Interpelacja w sprawie dojazdu do Placu Uniwersyteckiego

Dotyczy: dojazdu do placu Uniwersyteckiego we Wrocławiu

- dokumentacja fotograficzna (3 zdjęcia).

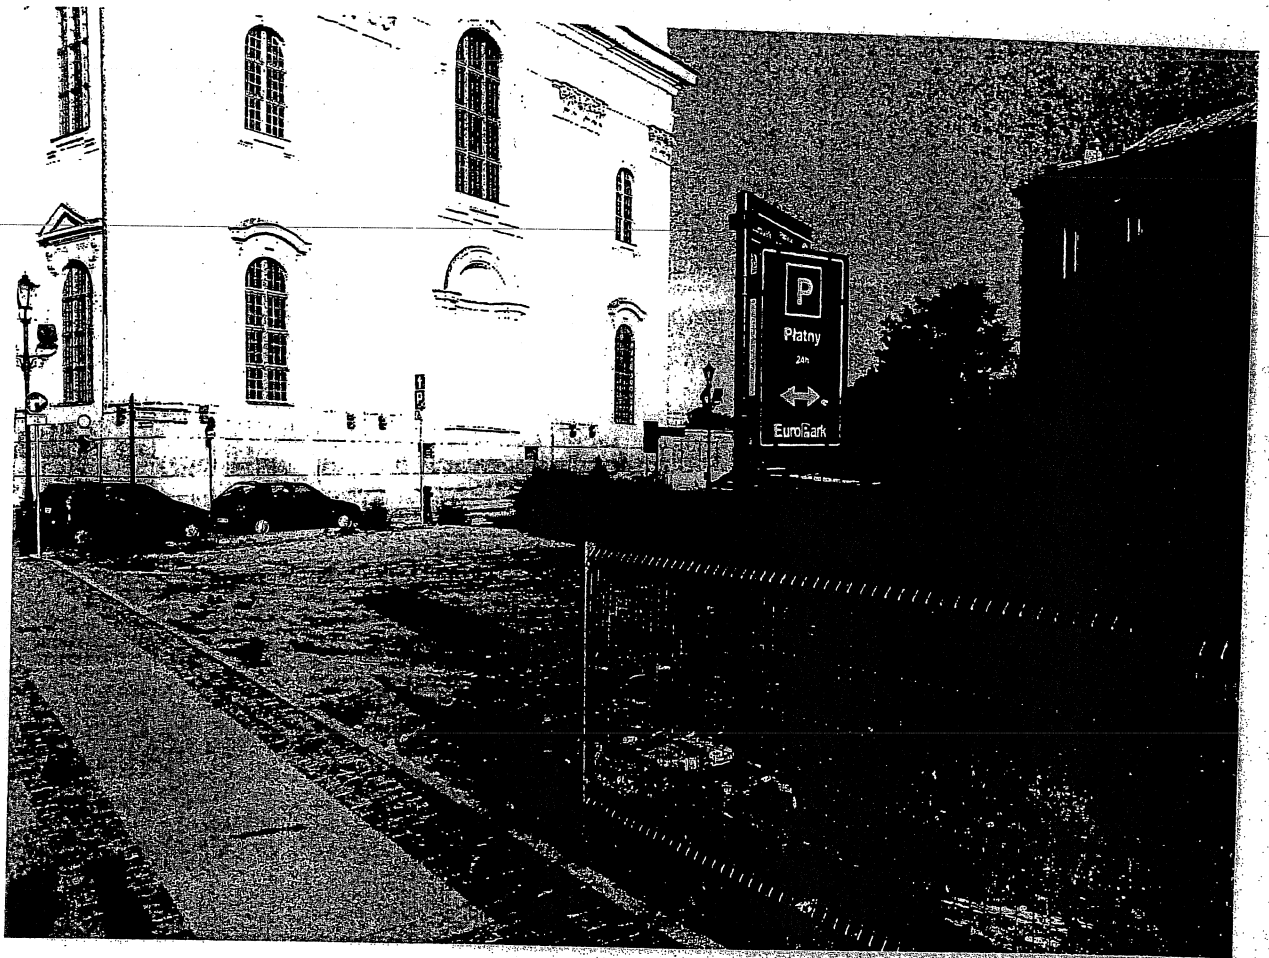
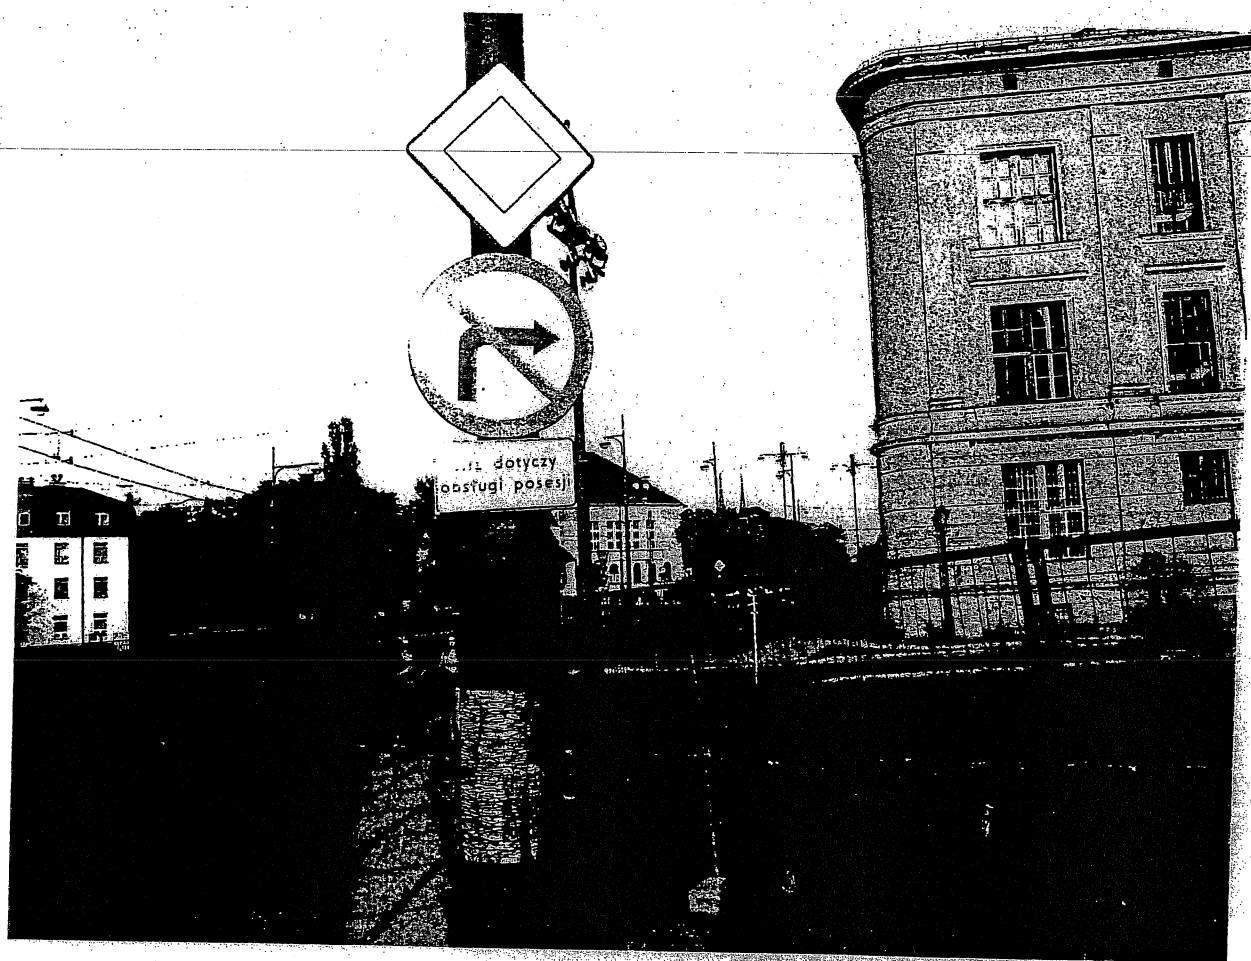
W obecnej sytuacji wjazd pojazdem mechanicznym zarówno od strony ulicy Grodzkiej (zakaz skrętu w prawo na Plac Uniwersytecki), jak i od strony Placu Biskupa Nankiera (nakaz jazdy prosto na ul. Uniwersytecką) jest niedozwolony. Powoduje to sytuację, w której – by dostać się na wymieniony teren – jego użytkownicy są praktycznie zmuszani do łamania prawa. Sytuację całkowicie kuriozalną czyni fakt, iż na placu usytuowano publiczny parking, którego funkcjonowania dotyczą te same ograniczenia. Taka sytuacja jest dowodem braku profesjonalizmu służb miejskich odpowiedzialnych za właściwe oznakowanie dróg publicznych na terenie naszego miasta. Jest to sytuacja dziwna szczególnie w związku z faktem, iż wobec zastrzeżeń co do systematycznej likwidacji kolejnych miejsc parkingowych w ścisłym Centrum miasta Władze Miejskie powołują się m.in. na powstawanie na jego obrzeżach nowych, komercyjnych miejsc parkingowych – z których w tym wypadku mieszkańcy nie są w stanie zgodnie z prawem korzystać.

W związku z opisaną sytuacją proszę Pana Prezydenta o podjęcie interwencji w celu prawidłowego oznakowania wskazanego obszaru w celu umożliwienia jego normalnego funkcjonowania. Najlepszym rozwiązaniem, zapewniającym dojazd samochodów osobowych na parking Europark oraz do znajdujących się tam budynków, jest usunięcie znaku B-22 przed skrzyżowaniem ulicy Grodzkiej z

Placem Uniwersyteckim oraz znaku B-1 znajdującego się na Placu Uniwersyteckim przy wjeździe z ulicy Grodzkiej.

W związku z powyższym wnioskuję o usunięcie ww. znaków, tak aby umożliwić dojazd do znajdujących się przy Placu Uniwersyteckim budynków oraz wjazd na znajdujący się tam parking. Zmiana nie wymaga znacznych nakładów finansowych, dlatego powinna zostać dokonana w trybie pilnym.

Obowiązujące w rejonie placu Uniwersyteckiego oznakowanie stanowi rozszerzenie funkcjonującego od 2007 roku oznakowania dla ulicy Szewskiej, na której po przebudowie ruchu pojazdów został ograniczony do ruchu pojazdów dojeżdżających do posesji. Takie rozwiązanie było wynikiem zmiany funkcji tej ulicy z ulicy przenoszącej ruch tranzytowy na ulicę z ruchem uspokojonym.

Obecna zmiana w rejonie placu Uniwersyteckiego wprowadzona została w związku z przekształceniem ulicy Kuźnicznej w deptak i wyeliminowaniem ogólnodostępnego przejazdu od ulicy Kuźnicznej do placu Uniwersyteckiego. Istniejące oznakowanie nie ogranicza w żaden sposób dostępności do posesji zarówno dla pojazdów mieszkańców jak i innych pojazdów (o tym fakcie informują umieszczone pod znakami tabliczki o treści „nie dotyczy obsługi posesji” w tym również pod przywoływanymi w interpelacji znakami B-22 „zakaz skrętu w prawo” z ulicy Grodzkiej na plac Uniwersytecki oraz B-1 „zakaz ruchu w obu kierunkach” na wlocie placu Uniwersyteckiego od ulicy Grodzkiej jak i C-5 „nakaz jazdy prosto” od strony placu Nankiera przed skrzyżowaniem z ulicą Szewską), a jedynie pozwala wyeliminować przejazdy pojazdów, dla których celem podróży nie są posesje przy placu Uniwersyteckim i przy ulicy Szewskiej. Dodatkowo w celu zapewnienia pełnej obsługi od strony ulicy Grodzkiej posesji usytuowanych na placu Uniwersyteckim przy łączniku z ulicą Grodzką zaprojektowany został na odcinku łącznika ruch dwukierunkowy.

Niemniej biorąc pod uwagę sygnalizowane w interpelacji problemy w interpretacji oznakowania przez użytkowników dróg skorygowana zostanie treść tabliczek pod znakami zakazu i nakazu z „nie dotyczy obsługi posesji” na „nie dotyczy dojazdu na posesję”
